(6) 分层平面图与规划许可不一致对照示意图

(9) 分层平面图与规划许可不一致对照示意图

地下室与规划许可不一致对照示意图

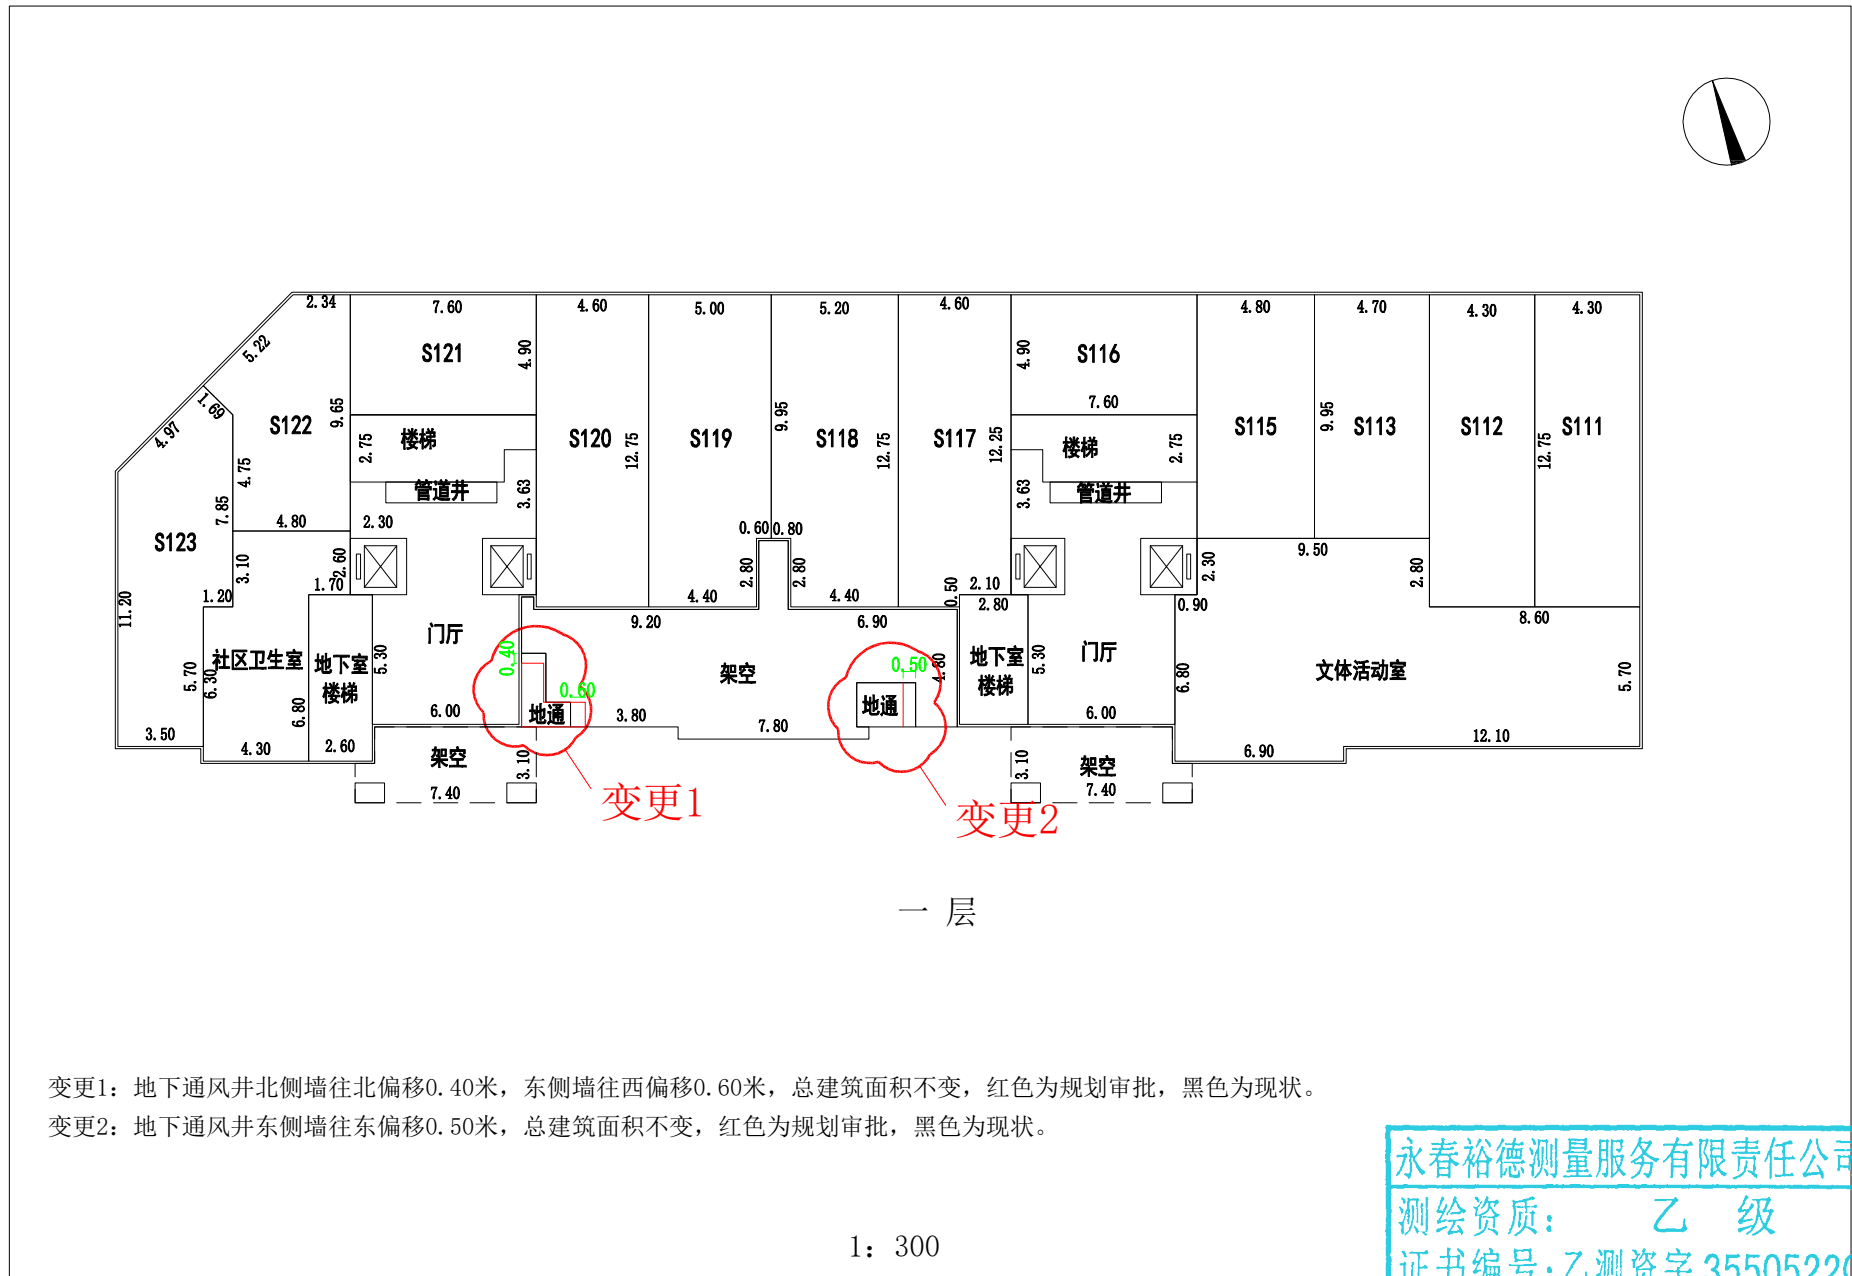
变更3：地下室南侧出入口顶部盖板往南扩大14.20米，建筑面积增大，红色为规划审批，黑色为现状。

8#楼与规划许可不一致对照示意图

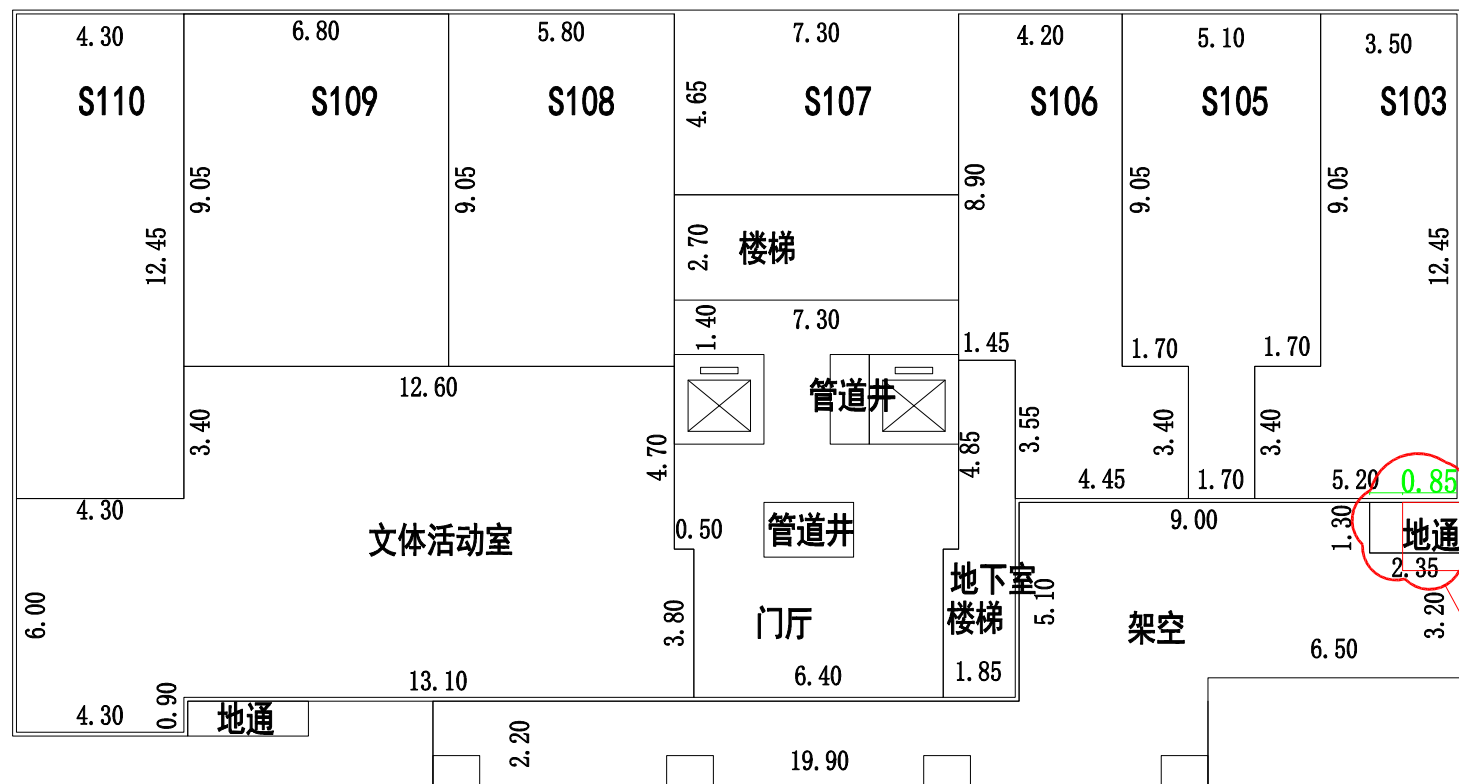
变更3: 地下通风井西侧墙往西偏移0.85米, 南侧墙往北偏移0.45米, 总建筑面积不变, 红色为规划审批, 黑色为现状。

9#楼与规划许可不一致对照示意图

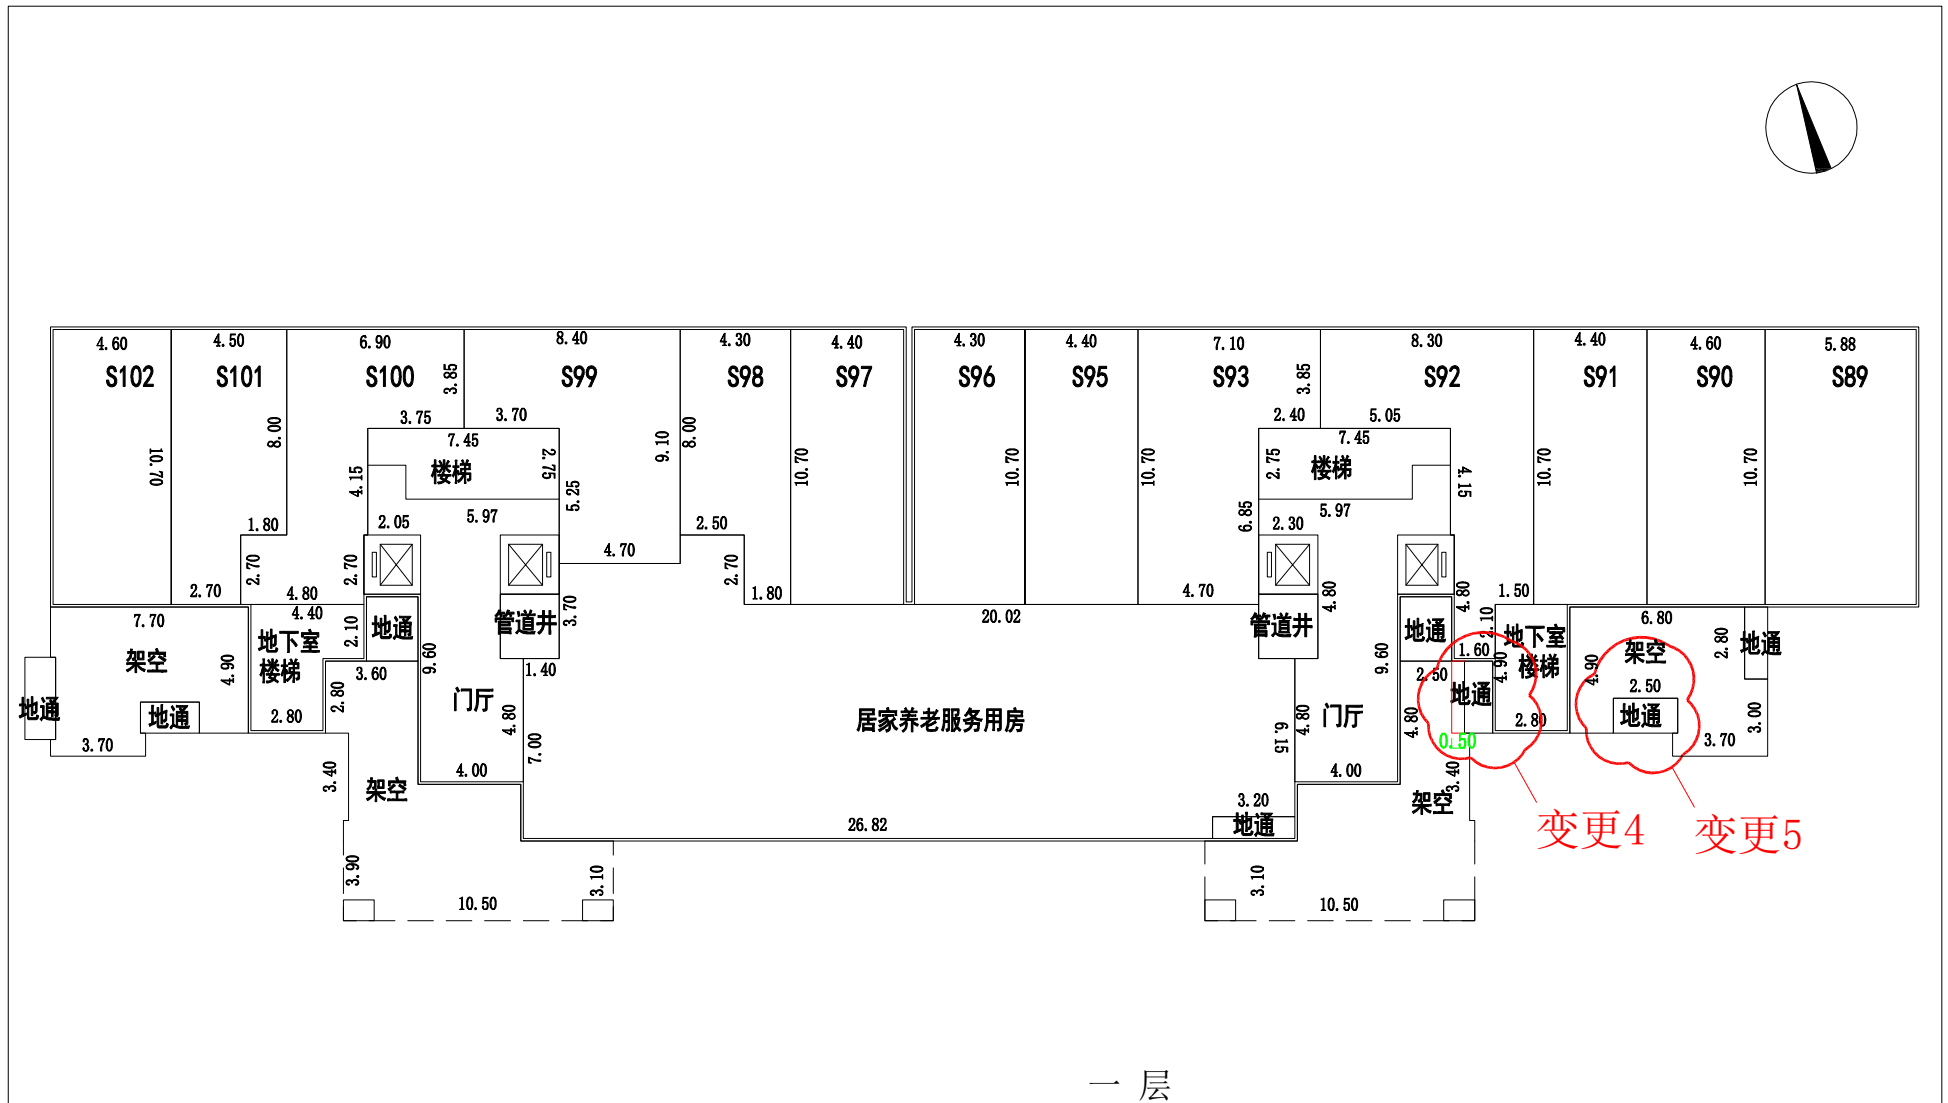
变更4：地下通风井西侧墙往东偏移0.50米，总建筑面积不变，红色为规划审批，黑色为现状。

变更5：新增一个地下通风井，总建筑面积不变，黑色为现状。
